改善箇所説明図

改善の内容

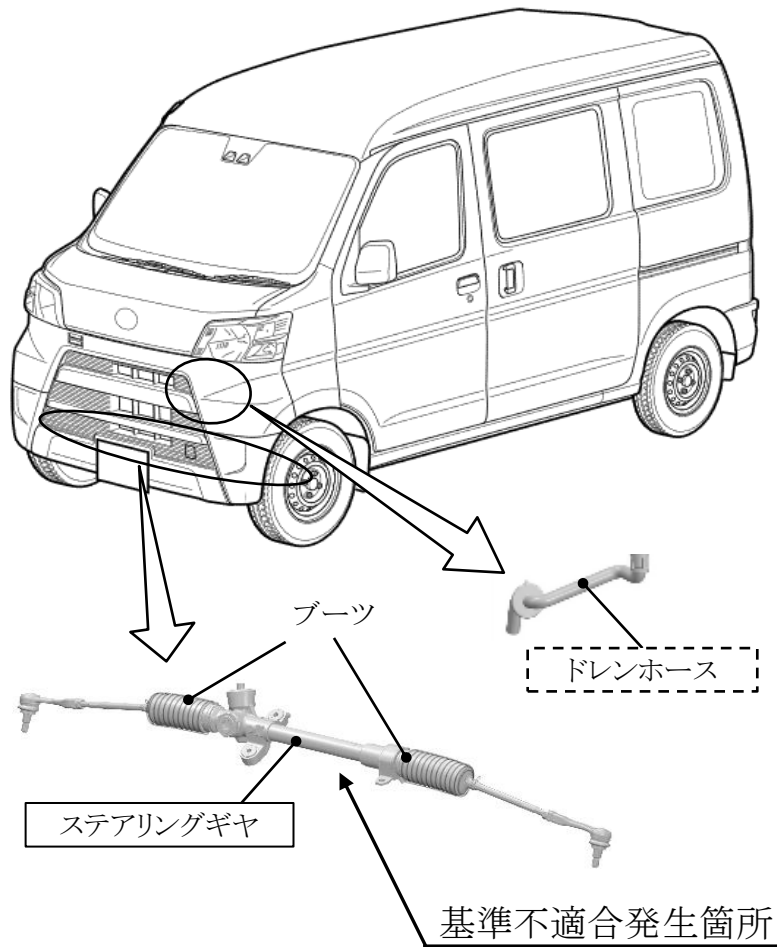
ステアリングギヤにおいて、ブーツ取付け部のシールが不適切かつエアコンドレンホースが直上にあるため、エアコン凝縮水が当該取付け部に滴下しギヤ内部に浸入するものがある。そのため、そのままの状態で使用を続けると、ギヤ内部に錆が生じて異音が発生し、最悪の場合、ベアリングが破損し操舵ができなくなるおそれがある。

全車両、エアコンドレンホースに延長用ホースを追加するとともにステアリングギヤのブーツ内を点検し、水の浸入が認められたものはステアリングギヤを新品と交換する。水の浸入が認められないものはブーツを適正に取付ける。
